**AVIS DÉLIBÉRÉ DE LA MISSION RÉGIONALE
D'AUTORITÉ ENVIRONNEMENTALE DES PAYS-DE-LA-LOIRE
PROJET DE CENTRALE PHOTOVOLTAÏQUE
AU LIEU-DIT « LA VIEUVILLE »
COMMUNE DE LIVRÉ-LA-TOUCHE (53)**

La demande d'autorisation de réaliser une centrale photovoltaïque sur la commune de Livré-la-Touche, déposée par la société IEL EXPLOITATION 15, est soumise à l'avis de l'autorité environnementale, conformément aux articles L.122-1 et R.122-1 du code de l'environnement.

Vues d'identification du périmètre (CET en jaune et ses annexes en rouge) et des composantes du site – extraites de l'étude d'impact pages 23 et 36

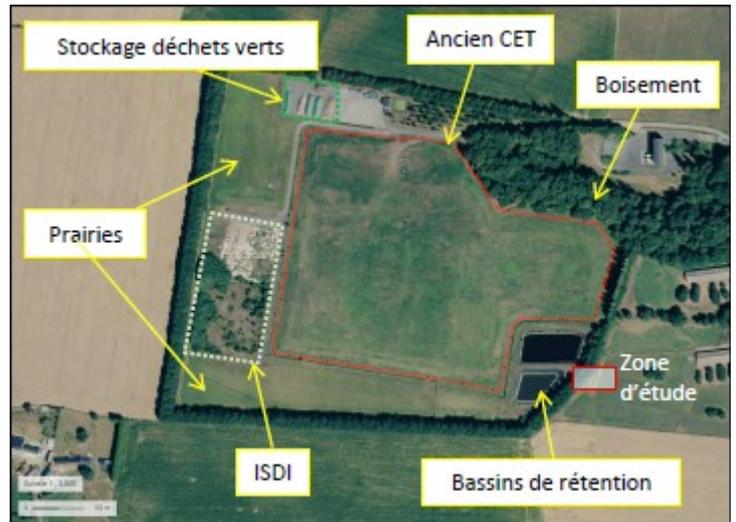
La description de l'état initial est globalement proportionnée aux enjeux du site d'implantation du projet, en dehors de certains aspects de l'inventaire naturaliste.

Ce site d'implantation est essentiellement constitué de zones de prairies rudérales et mésophiles de fauche, dont la plus grande partie recouvre le périmètre de l'ancien CET prolongé par l'ISDI à l'ouest. Il est immédiatement entouré au nord par une plateforme de stockage de déchets verts (entièrement imperméabilisée, et fermée depuis juillet 2010) et par un boisement de chênes et de châtaigniers, au sud-est par des bassins de rétention enherbés, et sur son ensemble par des haies bocagères.
